見解：関電の越畑火山灰（DNP）の再調査結果に科学的根拠なし
～6月29日の意見交換会を踏まえて～

2018年7月25日

原発なしで暮らしたい丹波の会/ グリーン・アクション /
フクロウの会/ 美浜・大飯・高浜原発に反対する大阪の会

京都市右京区越畑地点の火山灰層厚評価に関して、6月29日に公開の「意見交換会」が開かれた。これまでは、関電と規制庁の密室での「面談」だったが、市民の強い要請もあり、初めて公開の場で議論が行われた。出席者は規制委員会から地質専門家の石渡委員、規制庁担当者、関電側は土木部長・担当職員と、主に説明を行った電力中央研究所の職員だった。

57

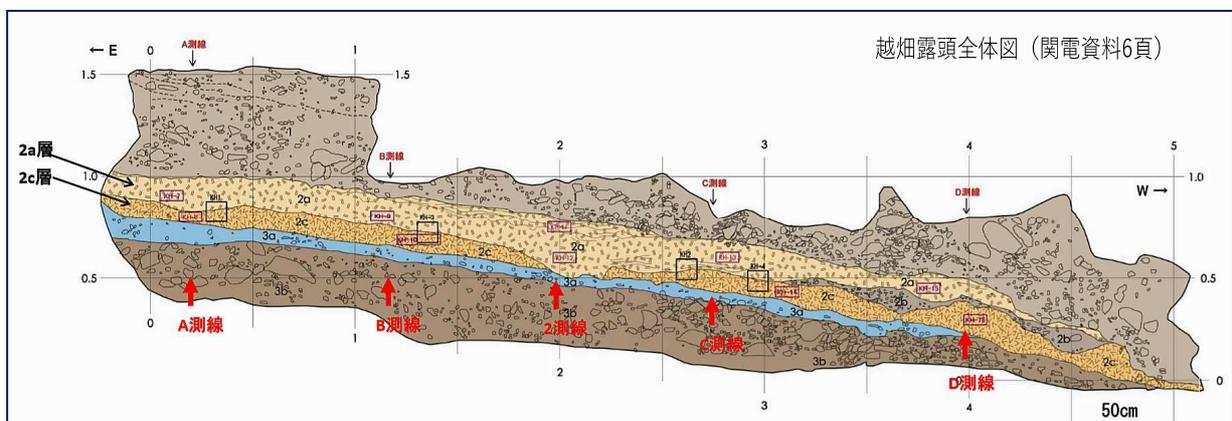
関電は、今回の再調査の結果を左図のようにまとめ、越畑火山灰層（2a層、2c層）は層厚評価に使えないと再度結論づけた。

6月29日の意見交換会を踏まえ、関電の主張を批判する。

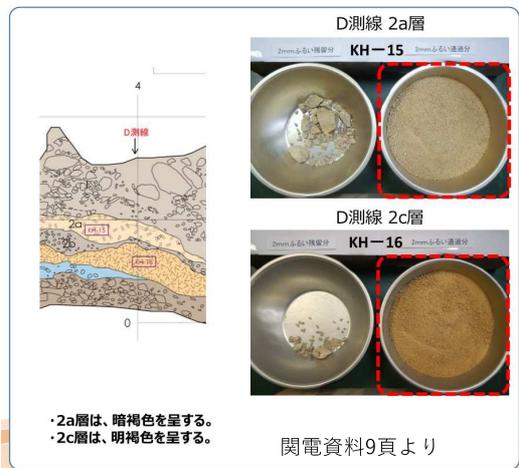
関電は3月の資料でも、両層は大山生竹火山灰に由来するものだと認めながら、2b層が間に挟まっているため、2a層と2c層に「細分される」と主張していた。しかし、3月28日の規制委員会では石渡委員は、両層は

「一連のものと評価できる」と発言し、規制庁見解も両層とも D N P と結論づけていた。

しかし、今回の「新たな調査結果」は、2 a 層と 2 c 層を区分する根拠にはなりえない。

(2) 「2 a 層と 2 c 層の境界は明瞭」は、不明瞭

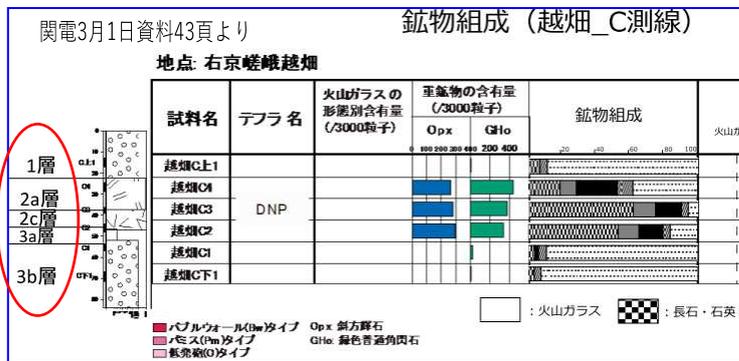
再観察結果として、露頭の写真を掲載したうえで(13~15 頁)、「両層の境界は明瞭」と境界線を引いている。しかし、「境界線は微妙ではないか」と問われると、「この線は苦しいです。非常に苦しいです」（議事録 16 頁）と認めている。

関電も認める程に、境界線は明瞭とは言えない。むしろ、色の違いを前提にして境界線を引いただけではないかと思える程だ。特に15頁の写真は、表面が引き搔かれているように見え、境界線はより明瞭さを欠いている。
